Modulo per la presentazione delle osservazioni per i piani/programmi/progetti sottoposti a procedimenti di valutazione ambientale di competenza statale

ID: Codice procedura (ID_VIP/ID_MATTM): 12691

“Progetto di un impianto eolico denominato “Pitigliano” ubicato nei comuni di Pitigliano (GR) e Sorano (GR) costituito da 20 (venti) aerogeneratori di potenza nominale 7,0 MW per un totale di 140,0 MW con relative opere connesse ed infrastrutture indispensabili”

IMMAGINE n 5. Mappa eolici elaborata dall'Associazione Amici della Terra. La mappa evidenzia il cumulo degli impianti tra Lazio e Toscana.

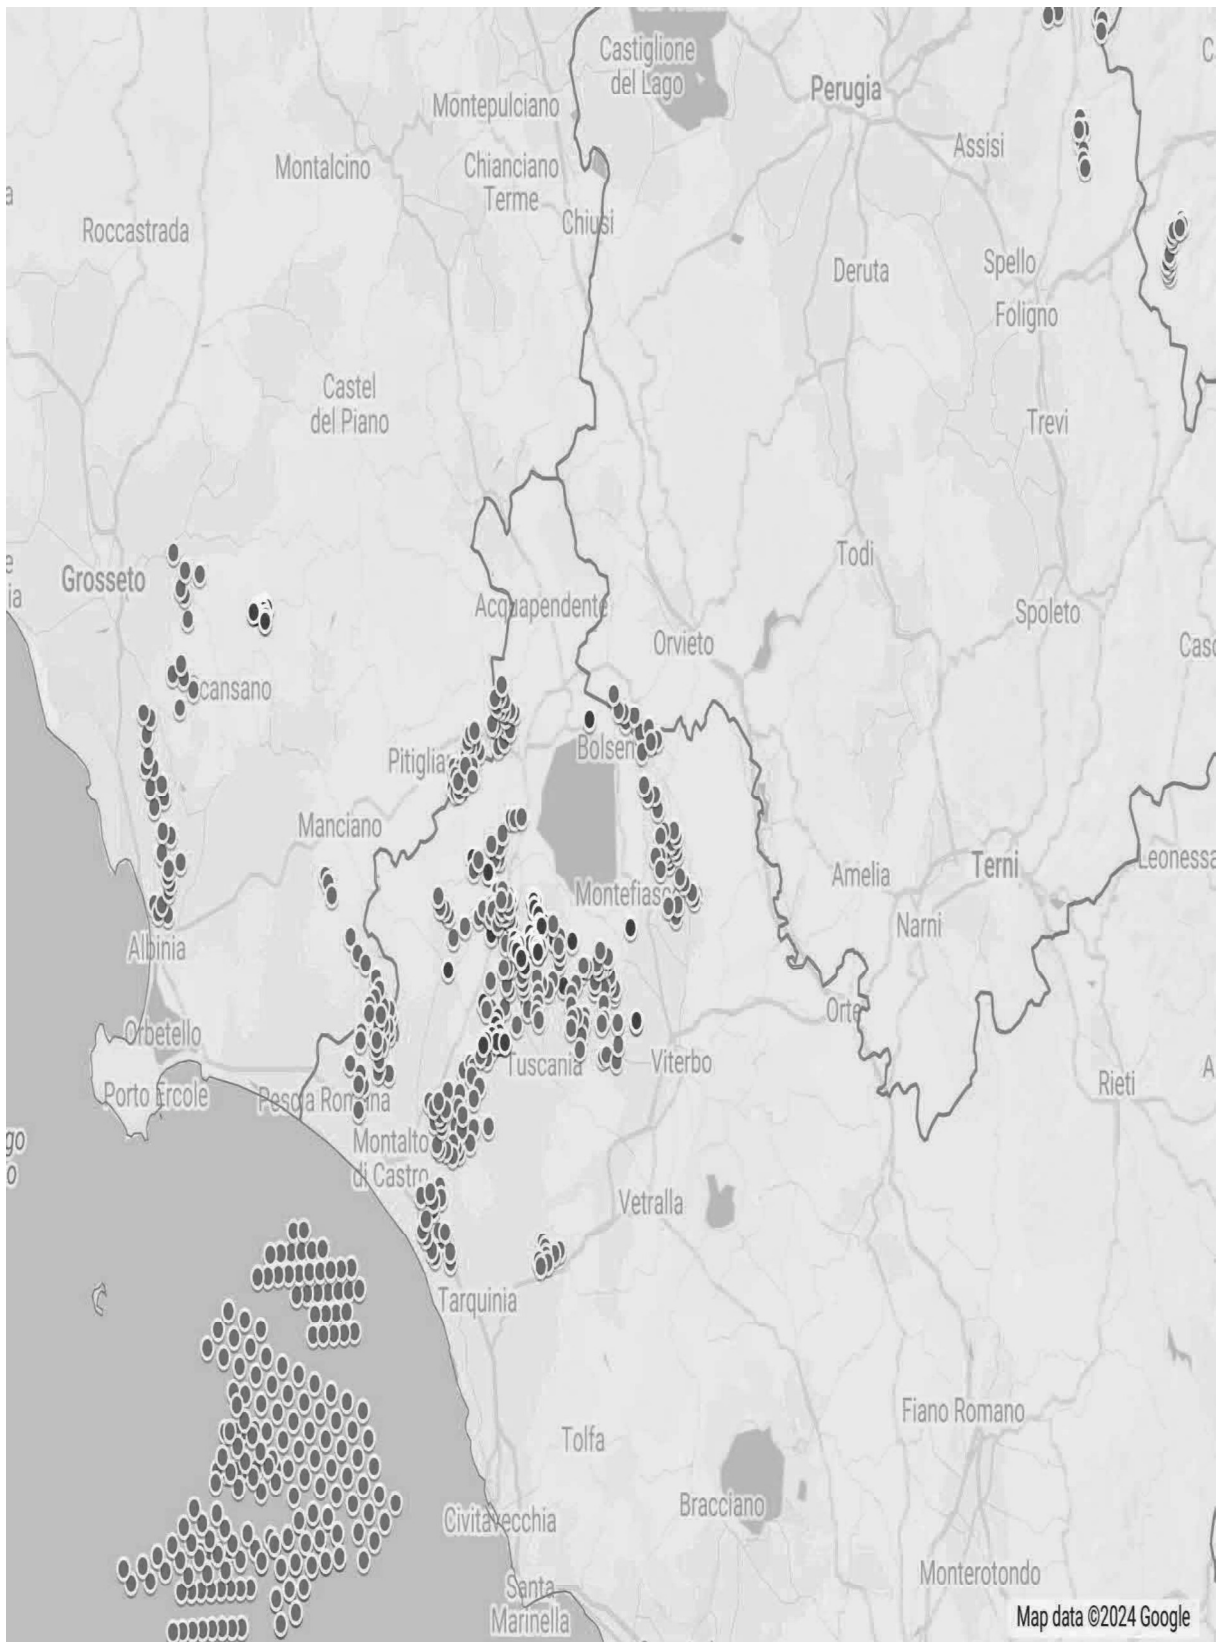
Riguardo al cumulo degli impianti FER, le mappe prodotte dalla proponente riguardano, come già evidenziato, soltanto una parte molto piccola degli impianti FER dell'area intermedia e vasta e in particolare di quelli eolici che contribuiscono a creare un notevole cumulo e la saturazione del territorio tosco laziale. Riguardo al cumulo dei soli impianti eolici si riporta la mappa dell'intervisibilità degli impianti eolici elaborata dall'Associazione nazionale “Amici della Terra”.

Se agli impianti eolici rappresentati qui sopra che non comprendono sia l'impianto eolico Pitigliano e le altre 14 pale del progetto eolico in verifica amministrativa sempre nel territorio di Pitigliano si aggiungono i migliaia di ettari (7000 fin'ora) di territorio occupato dagli impianti fotovoltaici e agrivoltaici e dalle altre tipologie appare chiaro il numero spropositato degli impianti FER nella bassa toscana e nella Tuscia.
